Venice LNG S.p.A. Marghera, Italia

Deposito Costiero GNL a Marghera

Risposte alle Richieste di Integrazione

Doc. No. P0008501-5-H2 Rev. 0 – Novembre 2018

Figura 2.1: Composizione Pesante, Condizioni Meteo 2F, Vista Laterale

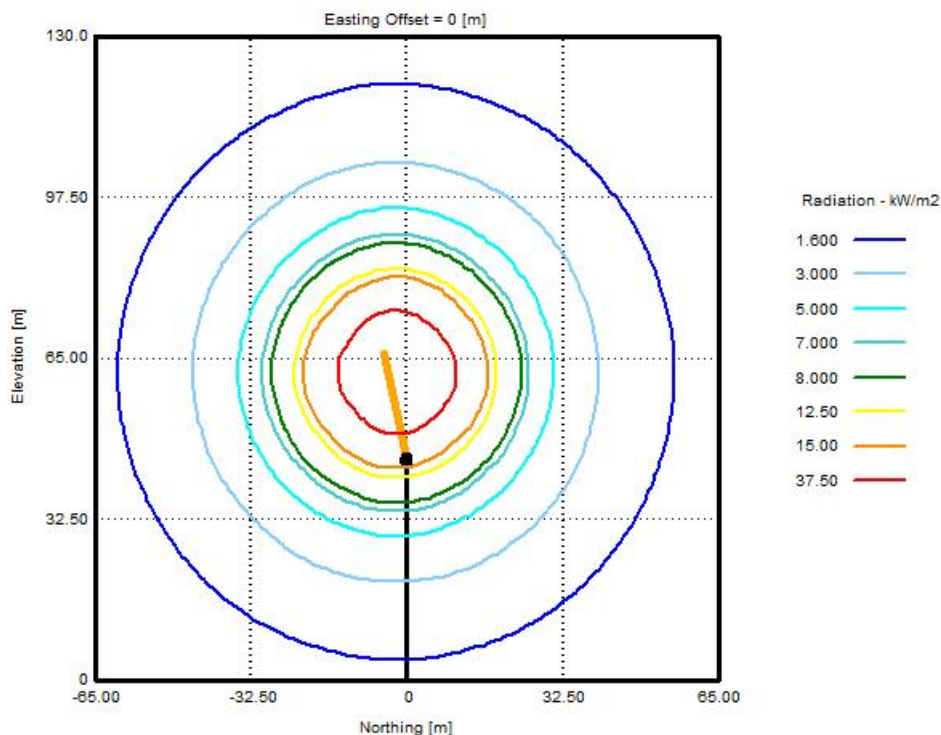
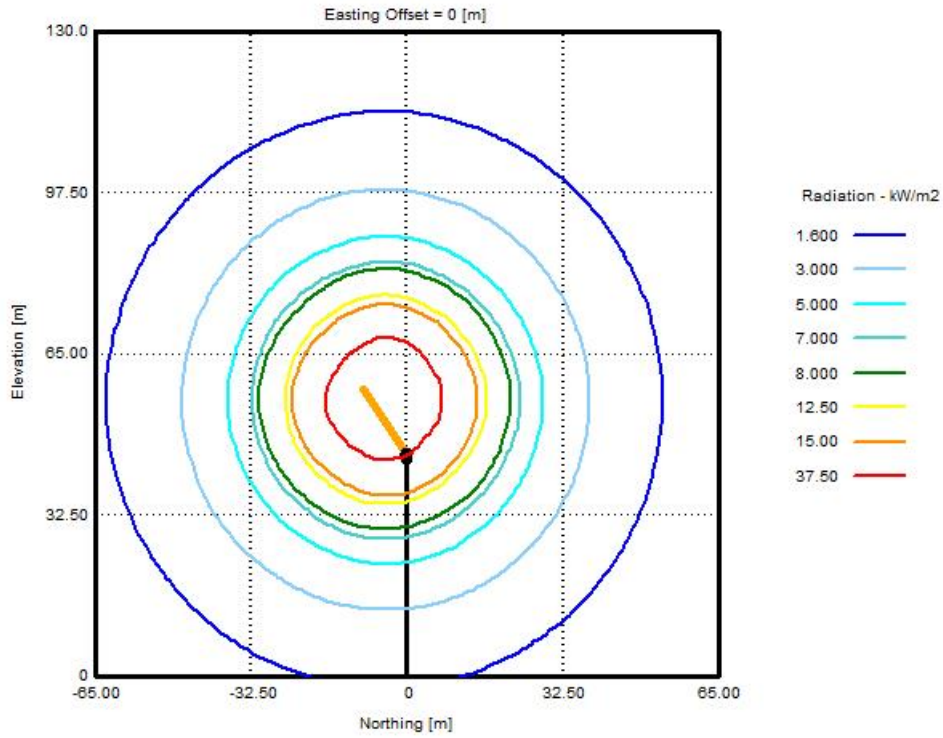
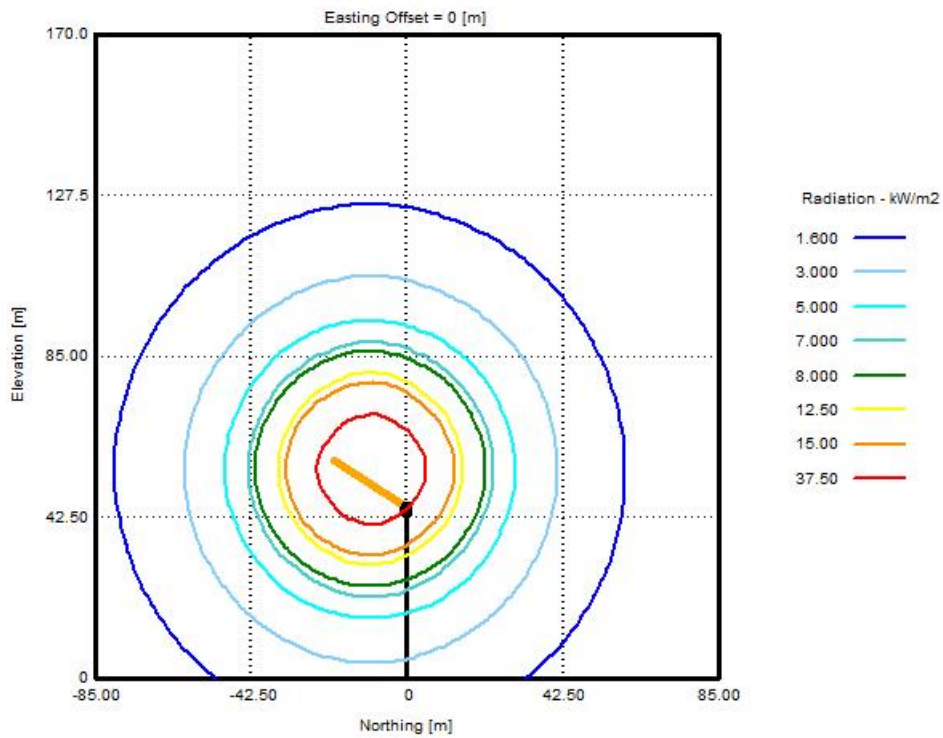
3. Predisporre una relazione che descriva le modalità di funzionamento della torcia, ne stimi i periodi di funzionamento e le relative emissioni. Dovrà essere approfondito il tema dei vincoli aeroportuali nella modalità "torcia accesa";

Per quanto concerne i potenziali effetti associati a rilascio da torcia in condizioni di emergenza, si evidenzia che nell'ambito dello sviluppo del progetto è stato predisposto uno studio volto a valutare i livelli di irraggiamento associati [2].

Le analisi sono state condotte in differenti condizioni sia meteo sia di composizione del gas (leggero e pesante) e sono stati valutati i livelli di irraggiamento associati, che sono stati confrontati con i valori di soglia riportati nella sottostante tabella:

Come presentato nelle sottostanti figure, in nessun caso i livelli di irraggiamento hanno interessato quote superiori a 120-125 m, ossia inferiori ai 146 m circa che devono essere garantiti lungo la rotta di atterraggio.

Figura 2.4: PGRA 2015-2021 – Classi di Rischio – TR=100 Anni

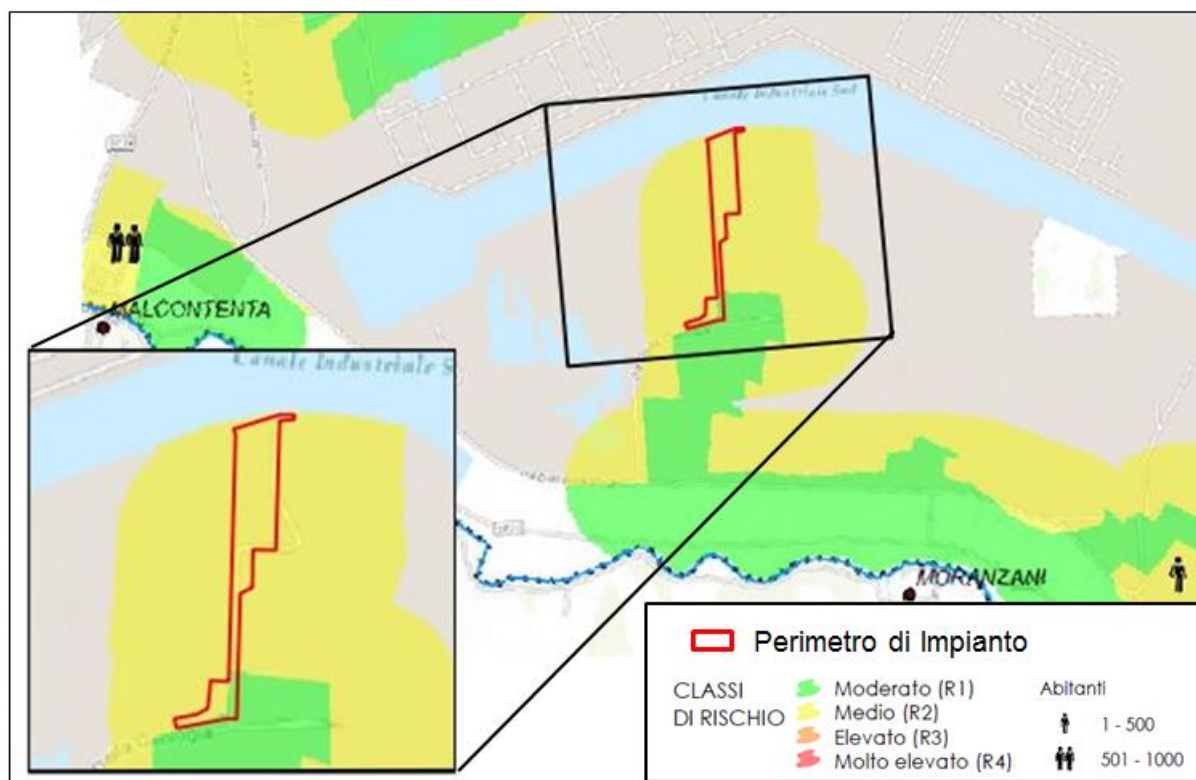
5. Approfondire il rapporto tra il progetto e la pianificazione in atto con i Piani di gestione delle acque e del rischio alluvioni, come richiesto dall'autorità di Bacino;

Per quanto riguarda la mappatura delle aree di rischio, il sito di proposta installazione dell'impianto in particolare ricade in un'area classificata a Rischio Medio (R2) per eventi con tempo di ritorno (TR) pari a 100 anni come mostra la figura seguente stralciata dalla cartografia di Piano.

Per tale classe di rischio il Piano evidenzia che nelle aree così classificate “sono possibili danni minori agli edifici, alle infrastrutture e al patrimonio ambientale che non pregiudicano l'incolumità delle persone, l'agibilità degli edifici e la funzionalità delle attività economiche”.

Relativamente alle altezze idriche che potenzialmente possono verificarsi nel sito di interesse, la mappa del PGRA che mostra le aree interessate da eventi con TR = 100 anni evidenzia un livello massimo di 1 m. Le misure progettuali adottate a tale proposito consistono nella sopraelevazione della struttura fondazionale a 1.3 m dalle seguenti apparecchiature e strutture ritenute critiche, considerando quindi ulteriori 30 cm di franco di sicurezza rispetto al massimo battente d'acqua indicato nel Piano di Gestione Rischio Alluvioni:

- ✓ palazzina edifici, strumentazione e controllo e locali batterie;
- ✓ diesel di emergenza;
- ✓ compressori del BOG;
- ✓ pompe antincendio, posizionate in area DECAL;
- ✓ cabina di media tensione.

Tutto ciò considerato non si evincono elementi di criticità dall'analisi del PGRA nei confronti dell'iniziativa proposta.
